**ПАСПОРТ  
ДОСТУПНОСТИ ОБЪЕКТА  
СОЦИАЛЬНОЙ ИНФРАСТРУКТУРЫ  
НА ДОСТУПНОСТЬ ДЛЯ ИНВАЛИДОВ  
И МАЛОМОБИЛЬНЫХ ГРУПП НАСЕЛЕНИЯ**  
(Заключение по обследованию объекта социальной инфраструктуры)

Объект № 10  
ФГБОУ «Тюменский индустриальный университет»  
г. Тюмень, ул. Киевская, д.50

1.1. Наименование (вид) объекта: Общежитие № 10 (здание закрыто на капитальный ремонт).

**АКТ ОБСЛЕДОВАНИЯ № 420**  
**объекта социальной инфраструктуры**  
**К ПАСПОРТУ ДОСТУПНОСТИ ОСИ**  
**№ 93-00**

фотография №17

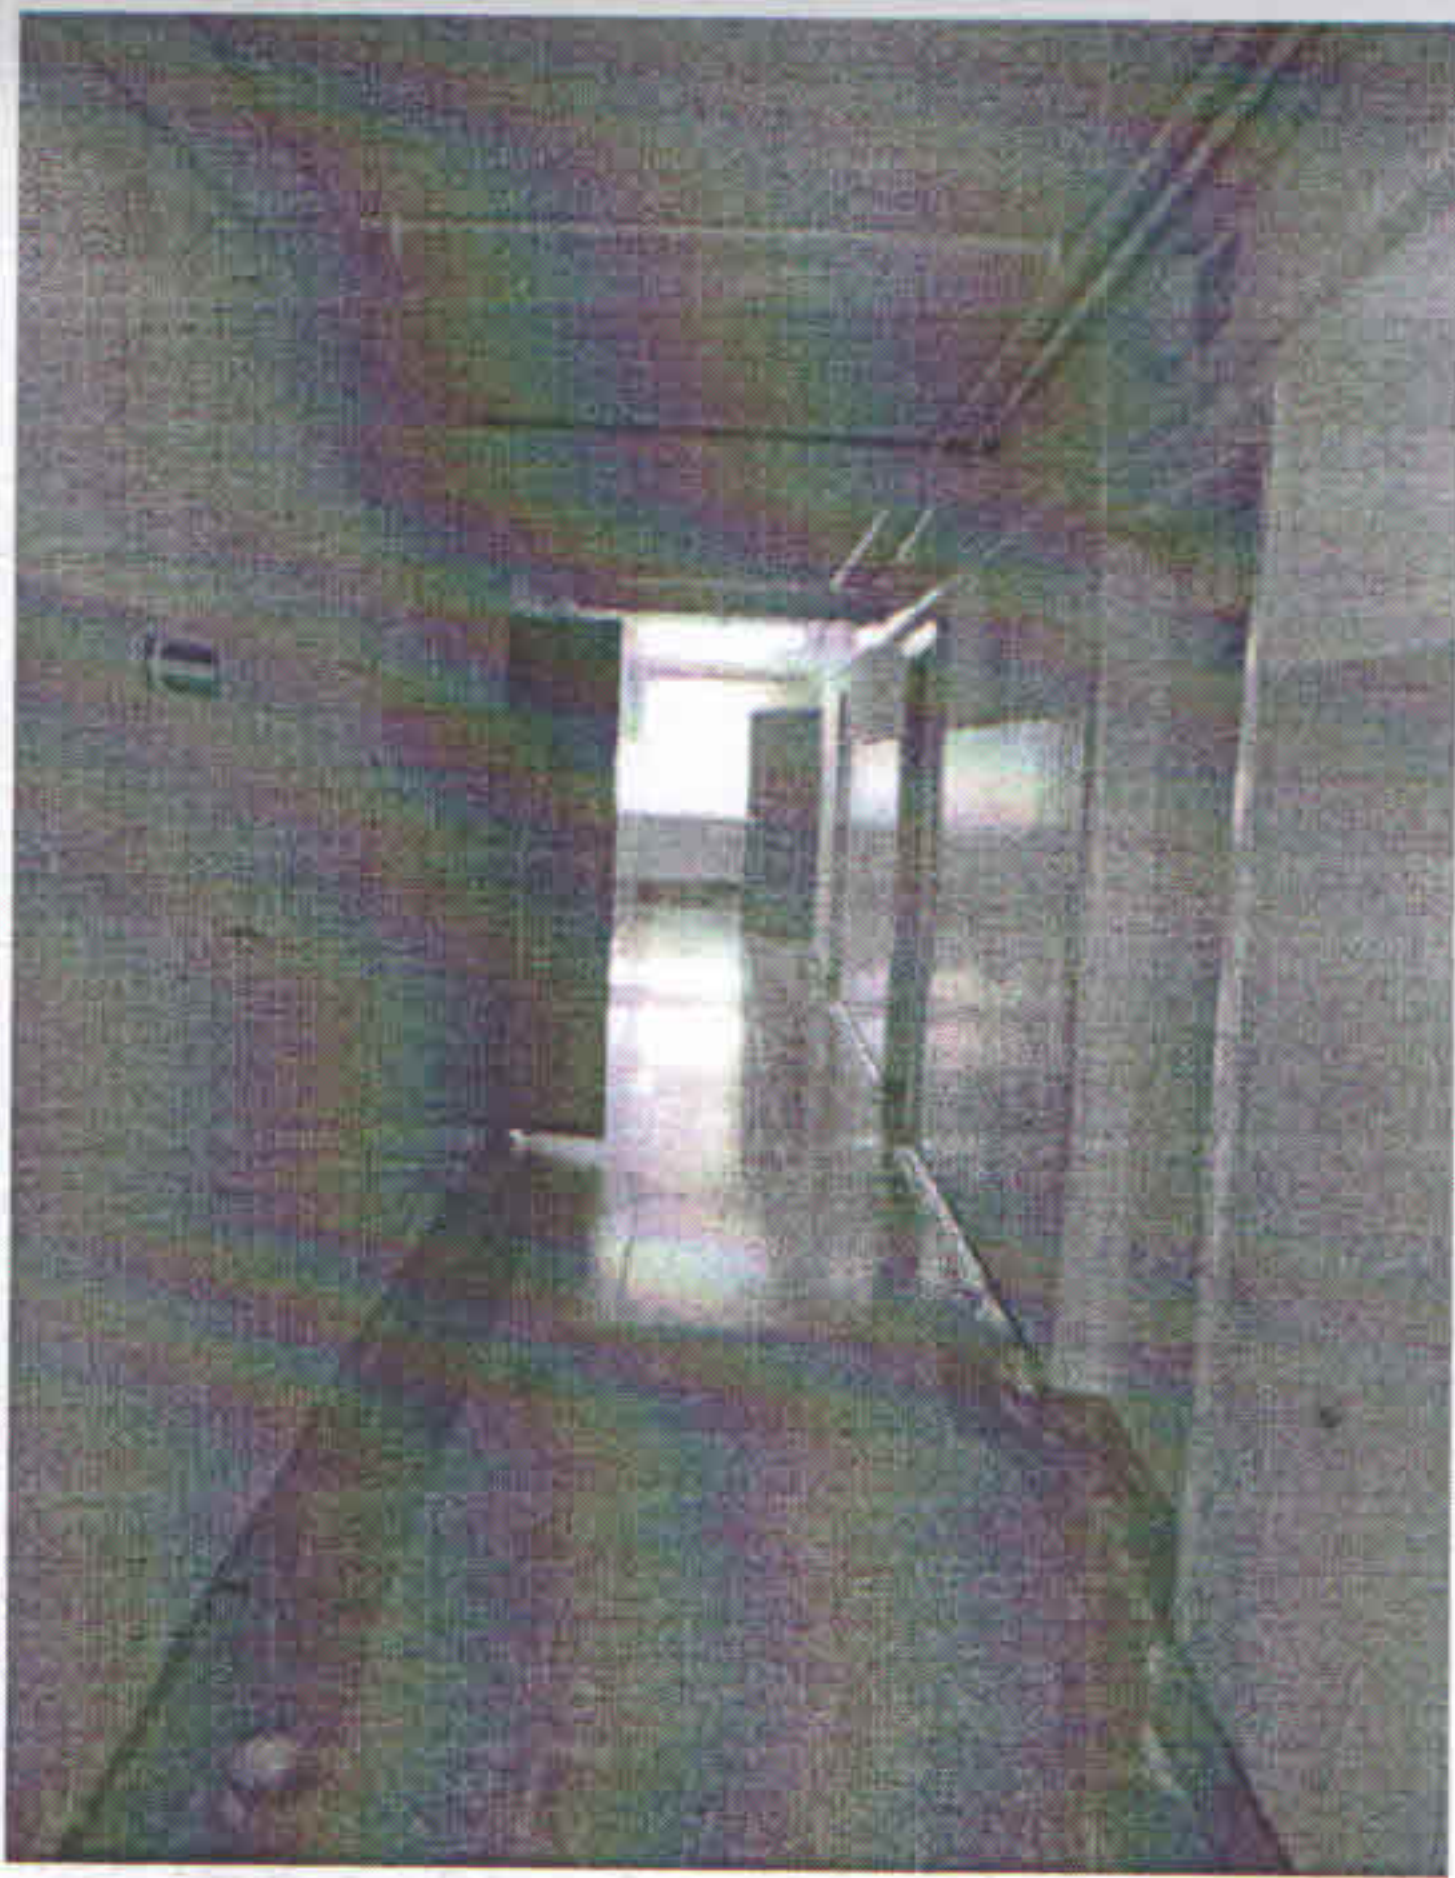
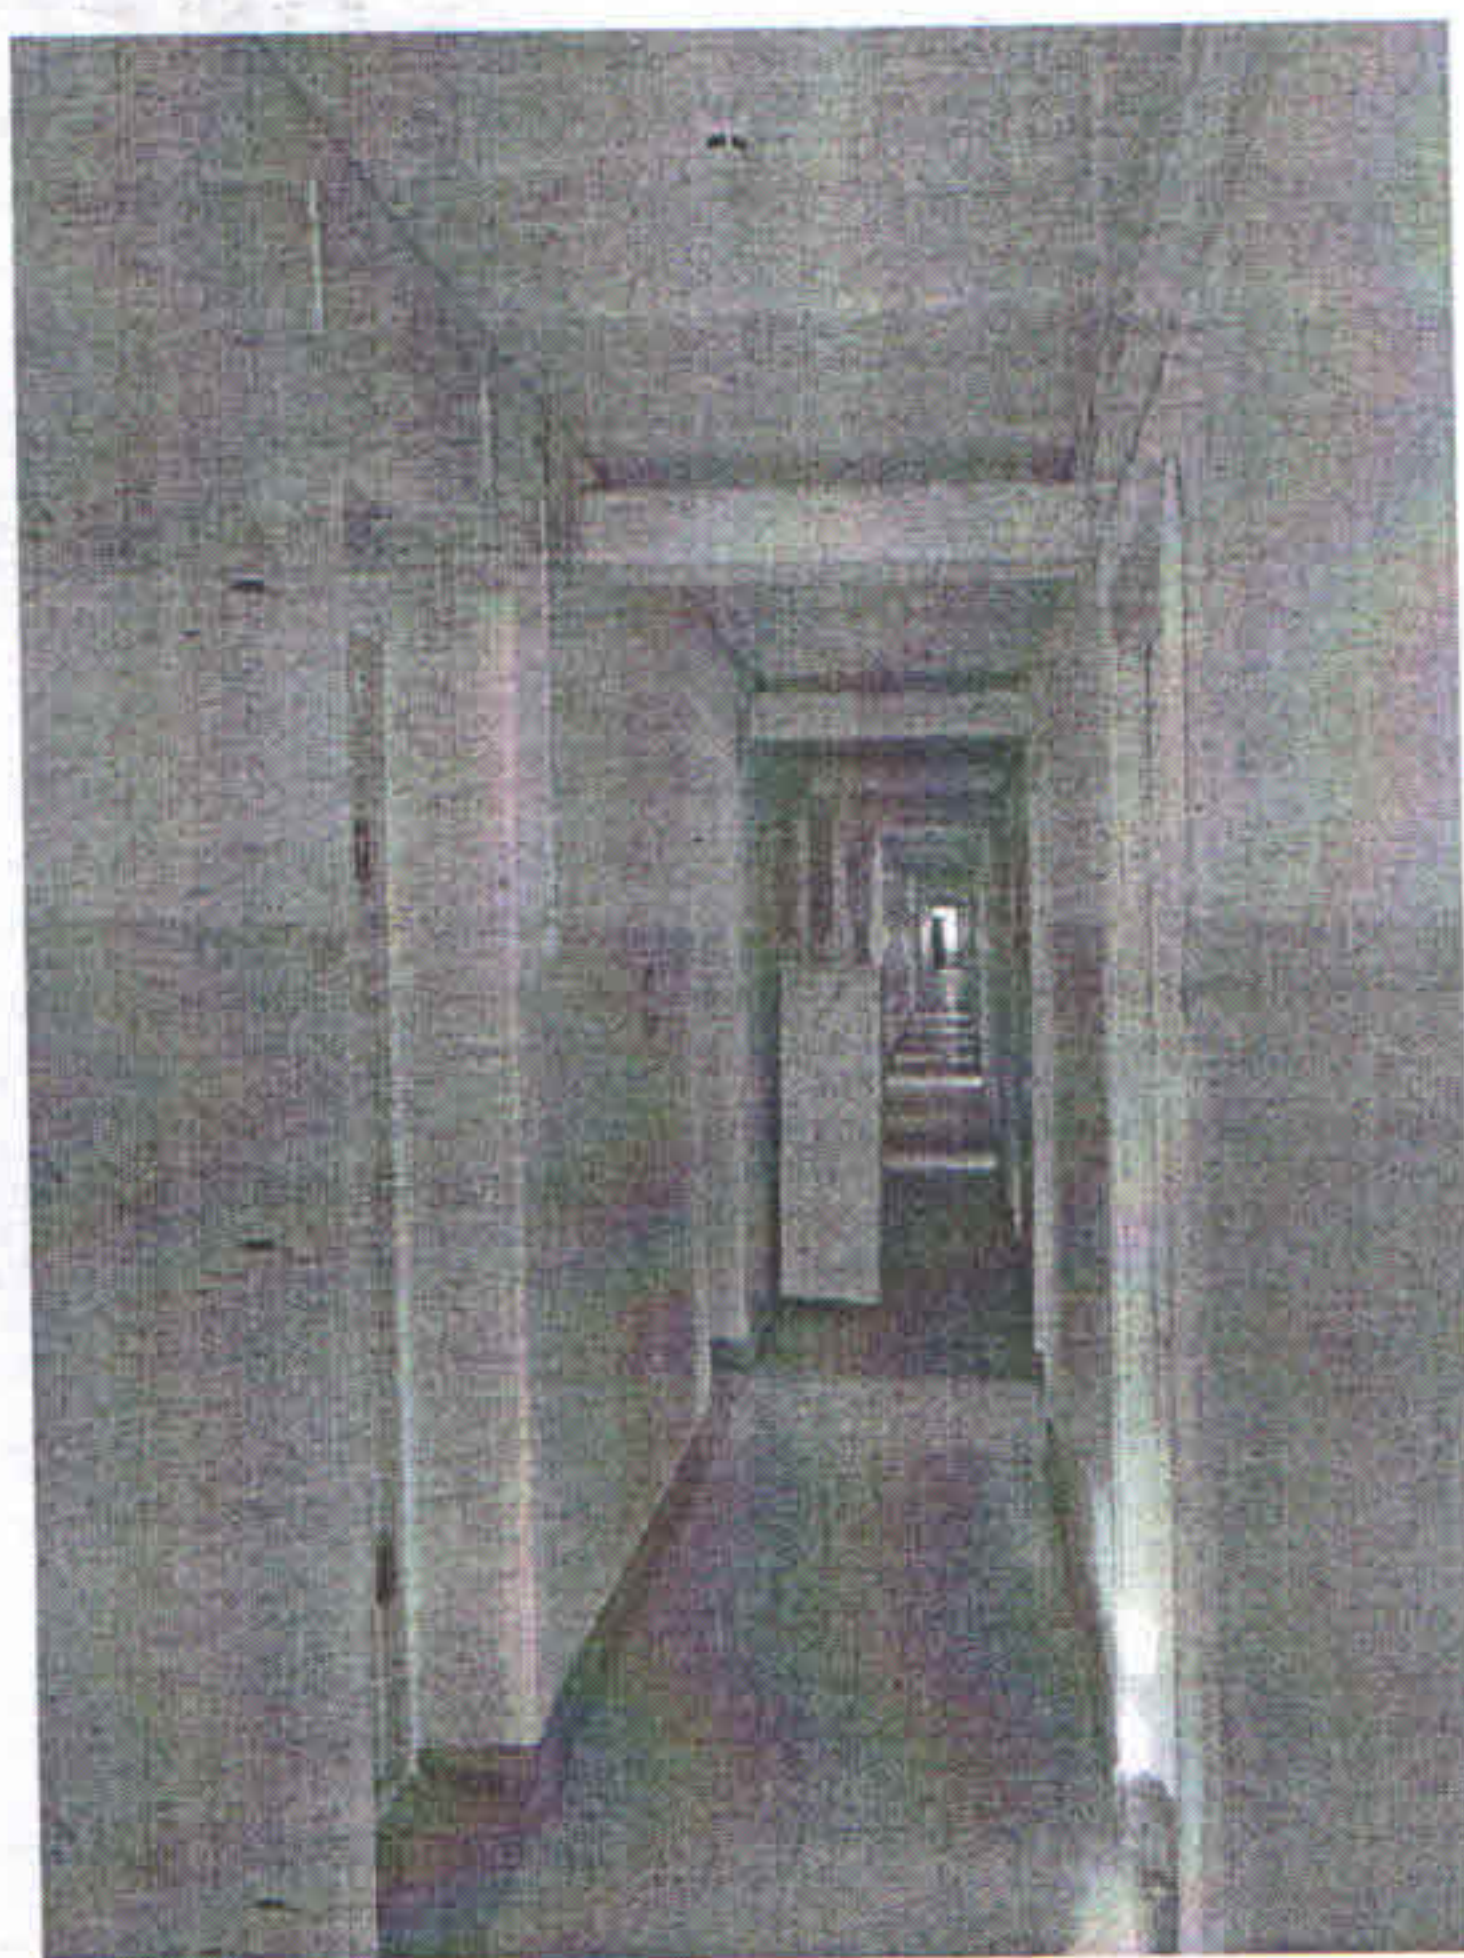
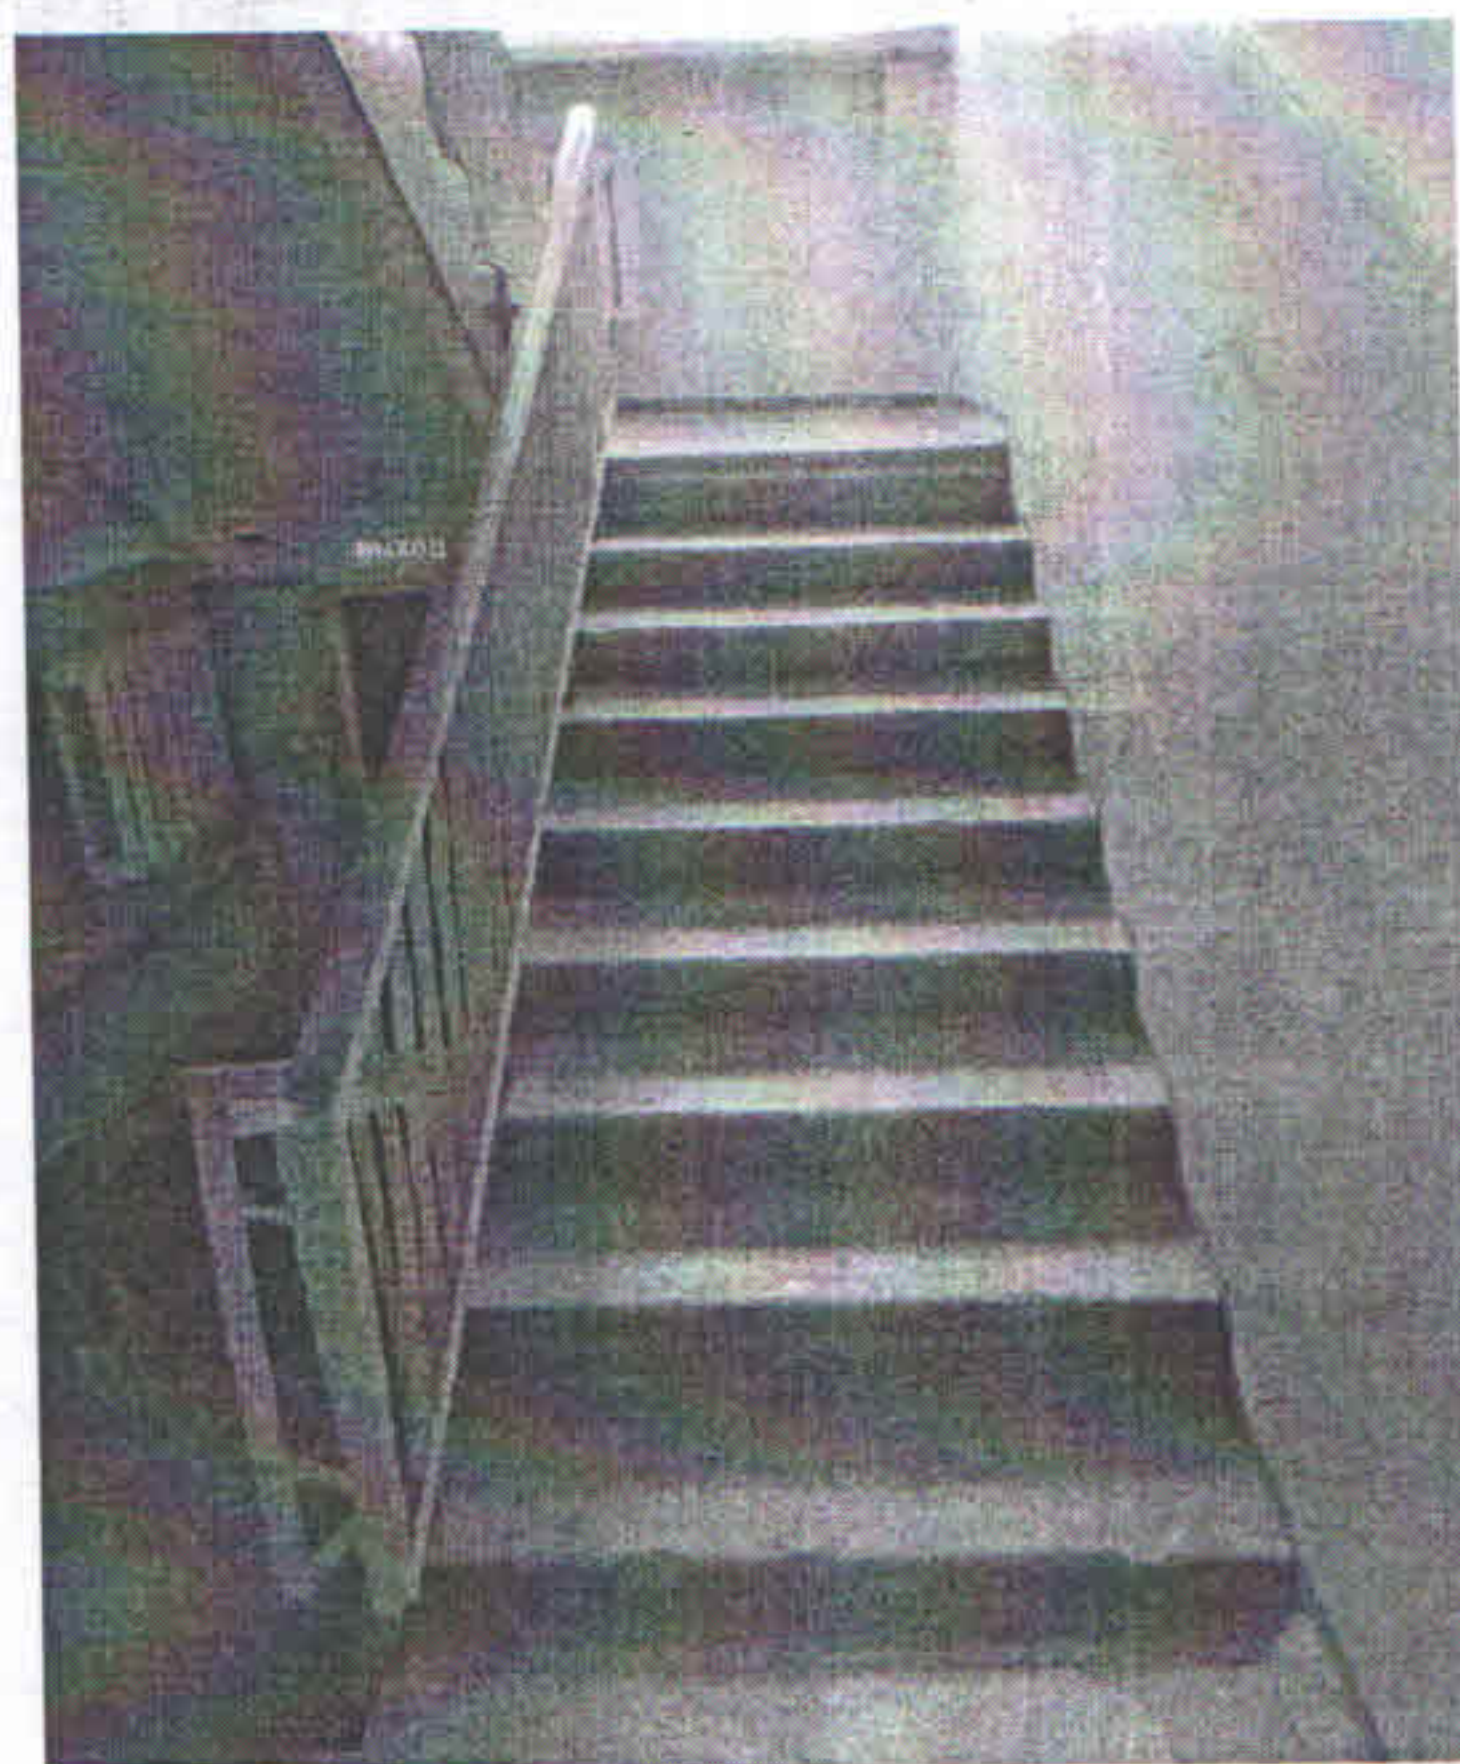
3.1	Коридор (вестибюль, зона ожидания, галерея, балкон, фойе)	есть	1эт 10,13, 20,22 40,45, 48,49 2эт 5,11 3эт 5,11, 12 4-5 эт 6,13, 14	16-26	- отсутствует информационная табличка (оказание ситуационной помощи).	К, О, С, У, Г	- установить информационную табличку (оказание ситуационной помощи).	Текущий ремонт, организационные мероприятия
